210634

ALTERNATEUR

INFORMATION TECHNIQUE

Informazioni articolo

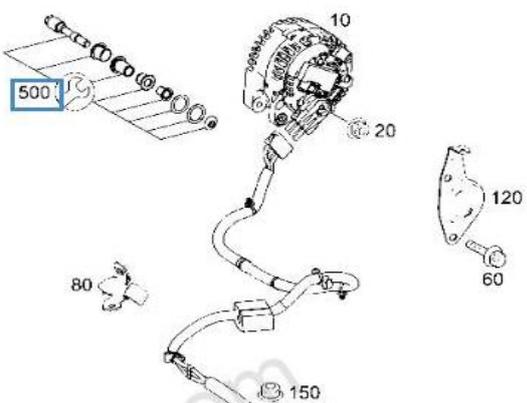
À la suite des modifications apportées par Mercedes au moteur des voitures SMART, le constructeur Valeo a décidé de retirer les douilles de fixation en raison de variantes qui ne pouvaient être respectées en phase de fourniture. Puisque notre article 210634 est d'origine Valeo, il reste dans l'emballage sans douilles de fixation.

Alternatore-Corrente carica [A] 120
Tensione [V] 14
Montato in fabbrica con Start & Stop
Nota: **Senza Boccole**

Actuellement, selon l'extrait du catalogue du constructeur automobile indiqué ci-dessous, compte tenu des variantes d'application de la voiture, les douilles de fixation doivent être achetées séparément en tant que Kit 214500.
